品番	TL571AF	品名	立水栓13 (埋込・共)	(JIS)	1 / 3
----	---------	----	--------------	-------	-------

金具補修品注意情報				G_0007
件名	給水ホース交換時の注意情報			
対象製品	TL571AF	TL571AFR	TL579AF	TL579AFR
	TL871AF	TL879AF

給水ホースの交換方法

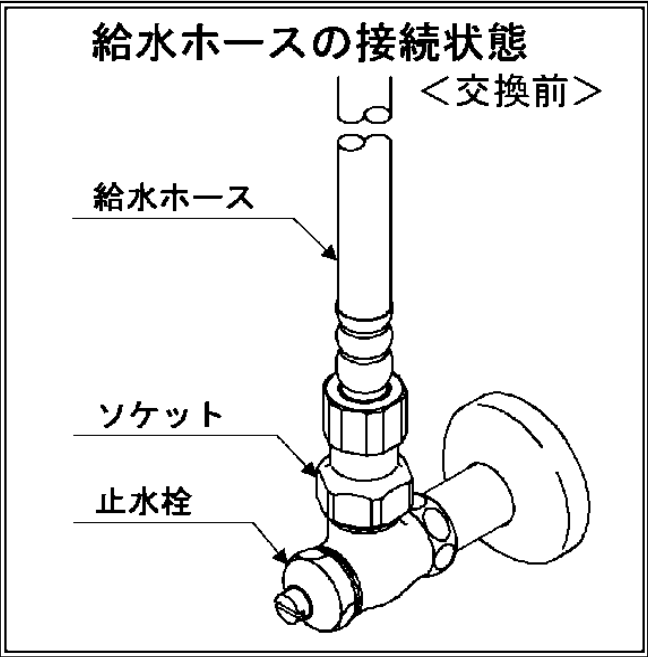
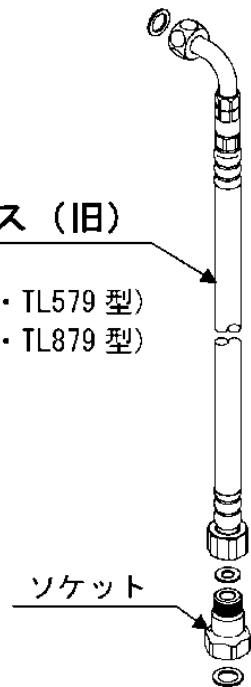
- ①給水ホース (旧) とソケットを取り外す。
- ②給水ホース (新) を取り付ける。
 ※ソケットは使用しません。

給水ホース (旧)
 ホース長さ
 L=400 (TL571・TL579 型)
 L=300 (TL871・TL879 型)

給水ホース (新)
 ホース長さ
 L=420 (TL571・TL579 型)
 L=320 (TL871・TL879 型)
